資料-2 整備方針に係る配慮事項・検討事項への対応案

整備方針に係る配慮事項・検討事項への対応案 (1/2)

平成 23 年度	関連番号
河川名	二級河川 津谷川
施工地名	気仙沼市本吉町中島地内
工事名	津谷川災害調査設計業務
高水敷③標準横断面図(右岸 NO.6)	
縮尺	1:150 全業の内業
	設計 製図
宮	城 県

津谷川	
所在地	本吉町 中島 地内
全体計画平面図	
1:1000	位置
いずみ株式会社	設計年度
城 富 岡 興	平成25年度
気仙沼土木事務所	図章

5. 排水に関する整備方針（案）

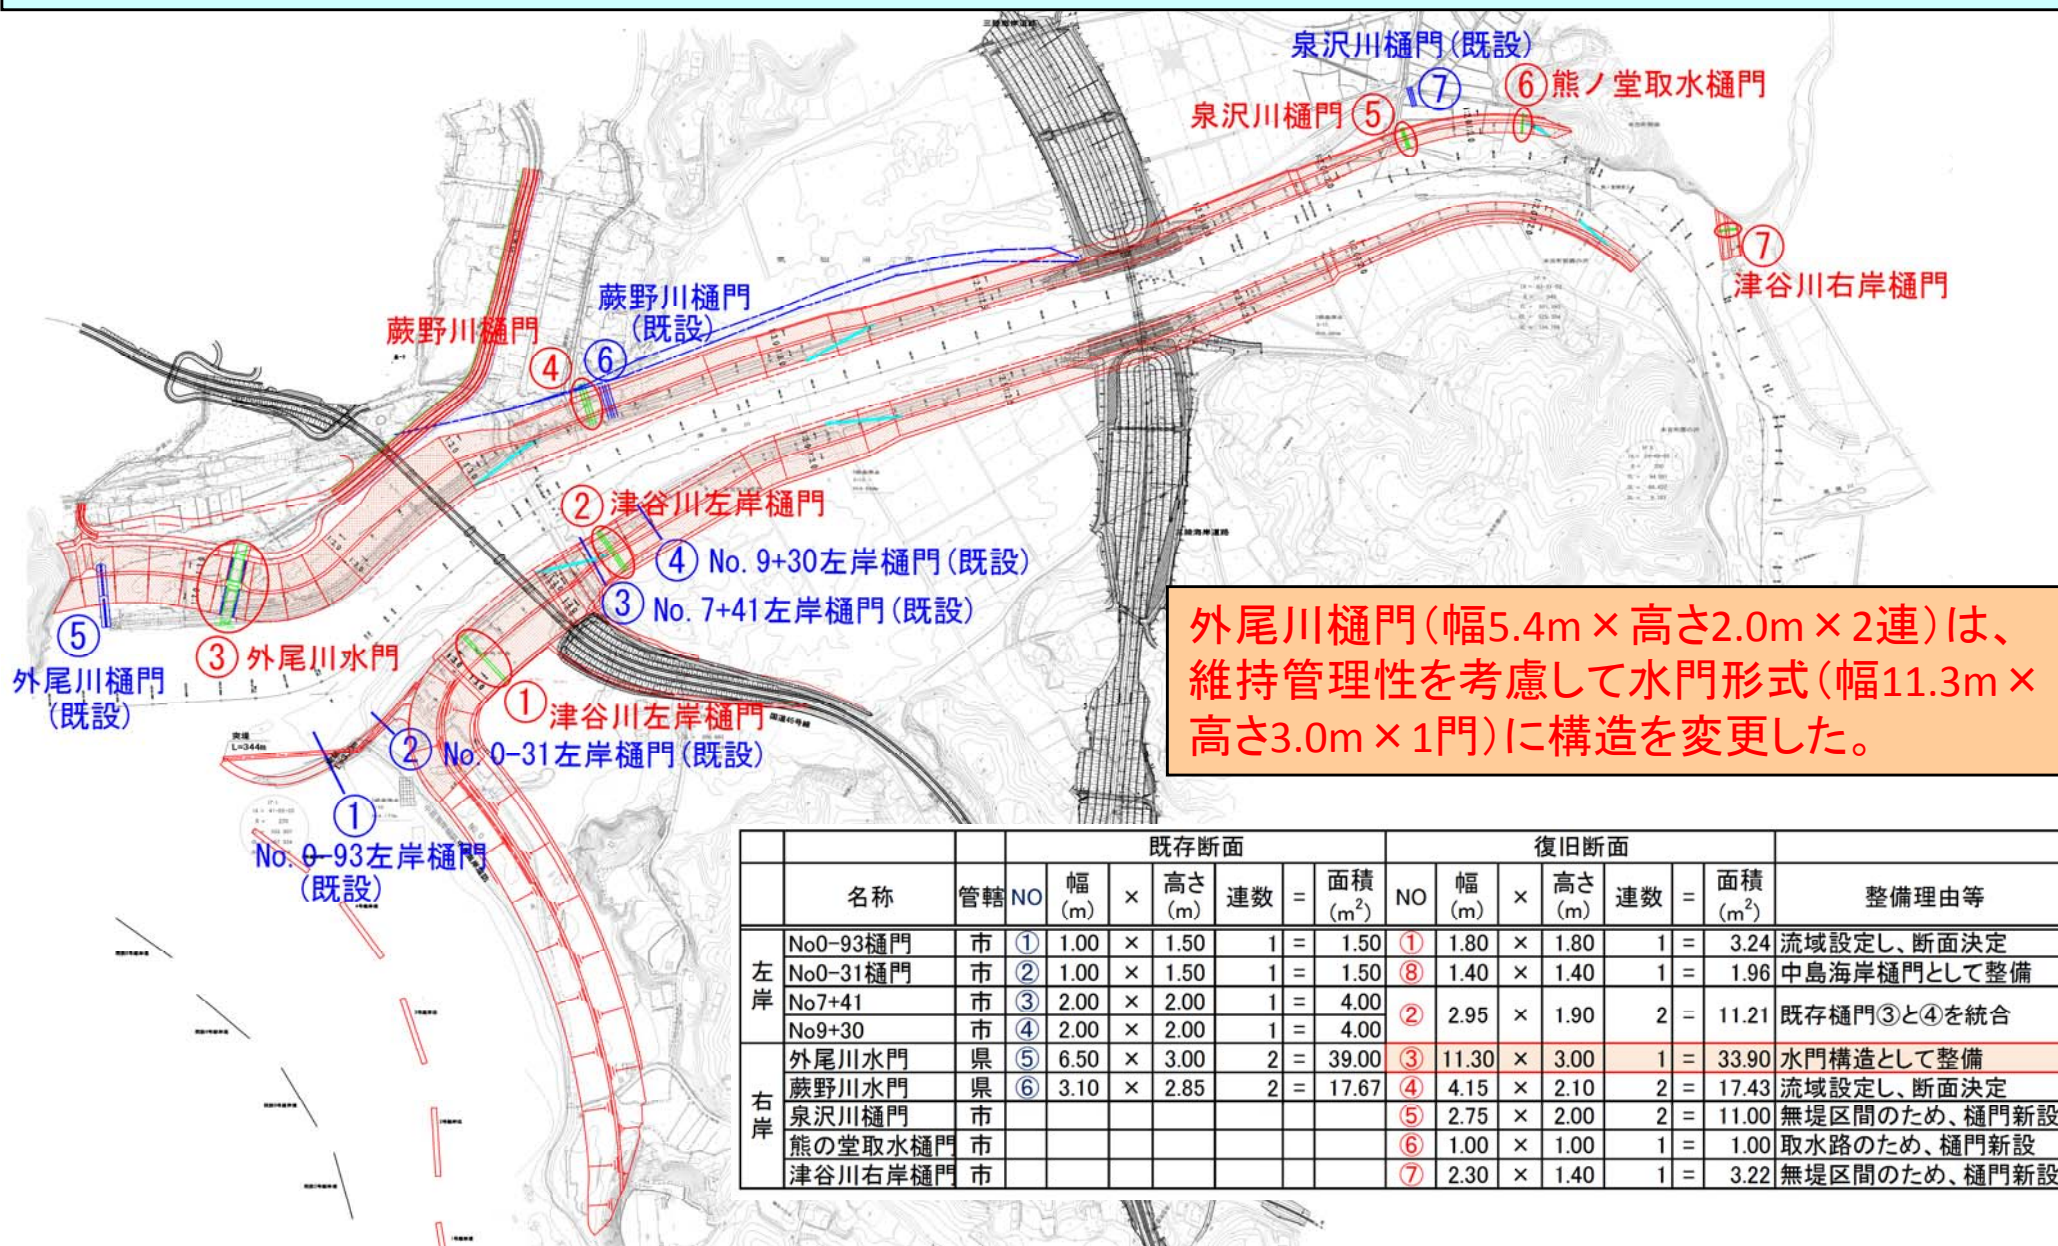
- ・堤内排水については降雨時に支障が出ないように復旧断面を設定して整備する。
- ・赤文字の計画位置・復旧断面を基本として詳細設計を行う。
